INFO'RAPID	
C5JW0101Q0 : Версия 0 от 01/03/2010	
Для : C5 (X7)	
ВОЗМОЖНЫЕ ЭФФЕКТЫ, ОТМЕЧЕННЫЕ КЛИЕНТОМ :	ШУМ, ПОТРЕСКИВАНИЕ ПОДУШКИ БЕЗОПАСНОСТИ ВОДИТЕЛЯ
УСЛОВИЯ ПОЯВЛЕНИЯ :	ПРИ ДВИЖЕНИИ : НА ДОРОГАХ С НЕРОВНЫМ ИЛИ МОЩЕННЫМ ПОКРЫТИЕМ

Рисунок : C5JU004D

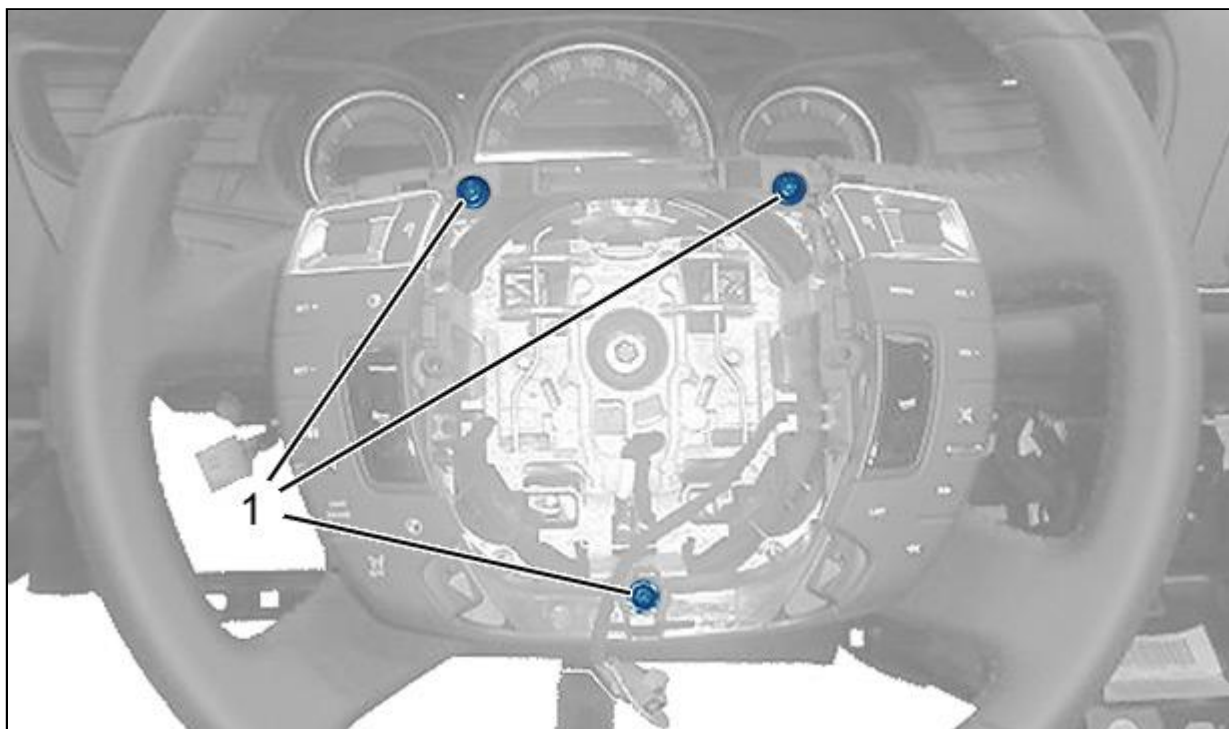
Снять 3 болтов крепления (1).

Рисунок : C5JU005D

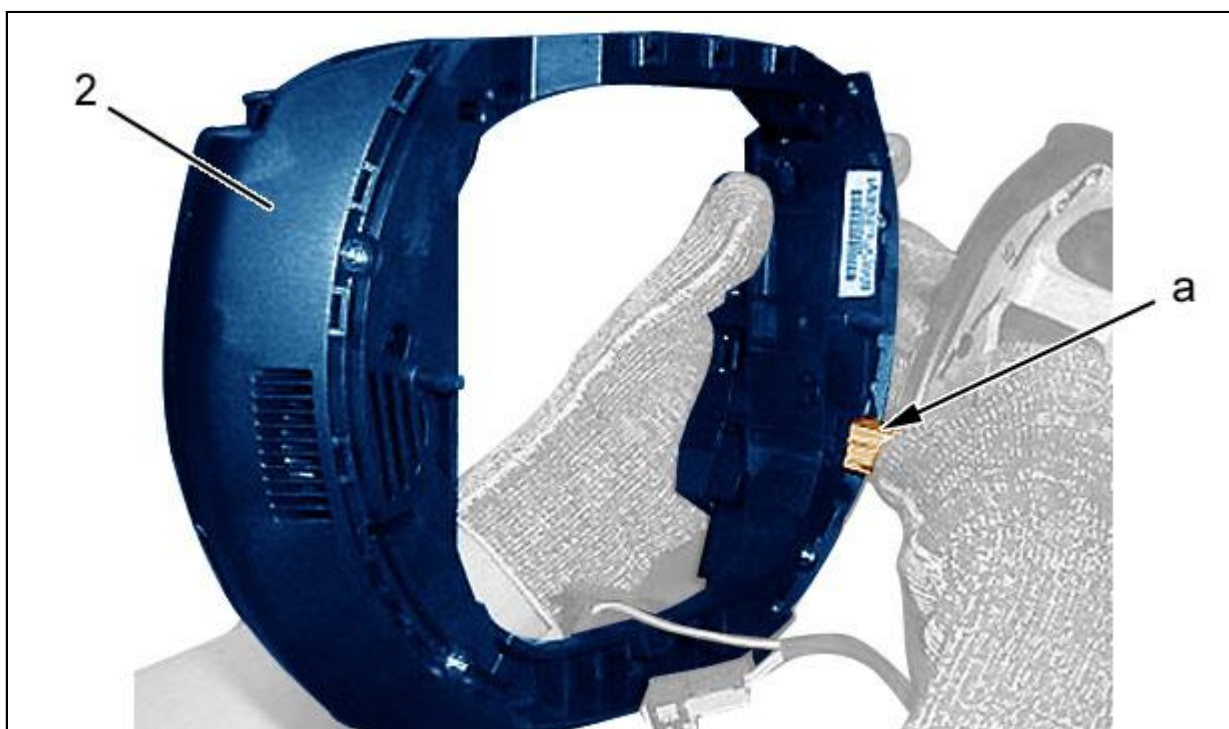
Осторожно отделить : Неподвижный центральный пульт управления рулевого колеса.

Отсоедините разъем (в "а").

Снимите : Неподвижный центральный пульт управления рулевого колеса.

Рисунок : C5JU006D

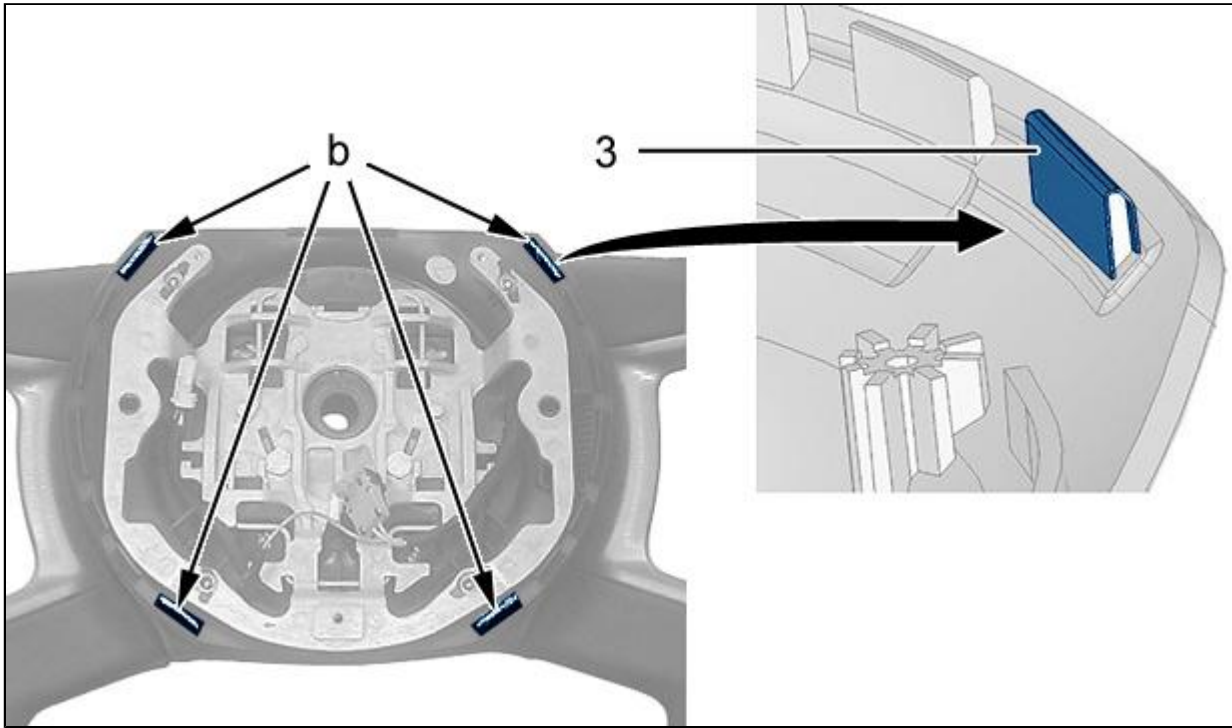
Наклеить 4 полоски клейкого фетра (3) на выступы (в "b").
 Распределить с той и с другой стороны излишки фетра (+ 3 мм с каждой стороны).

Рисунок : C5JU007D

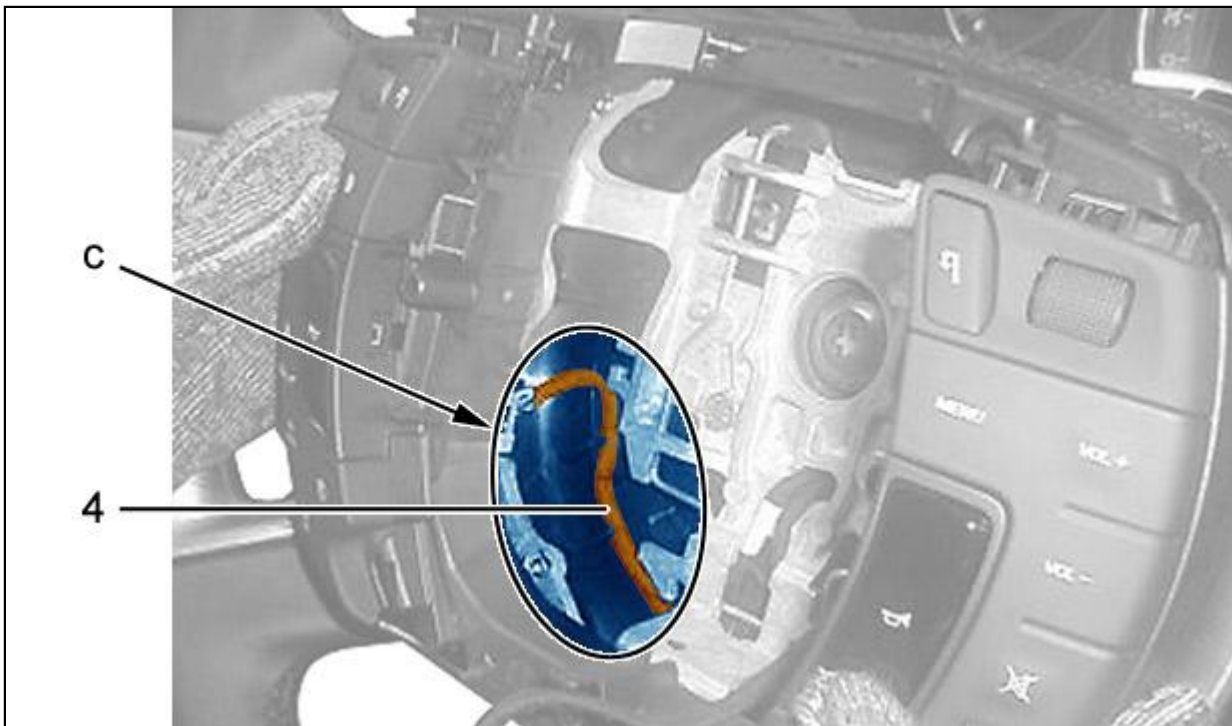
Заново подсоедините разъем (в "a").
 Установите : Неподвижный центральный пульт управления рулевого колеса.
 Прикрепите жгут проводов к планкам (в "c").
 Установите : 3 болтов крепления (1) ; Затяните моментом 0,2 дН.м.
[Установите подушку безопасности водителя.](#)
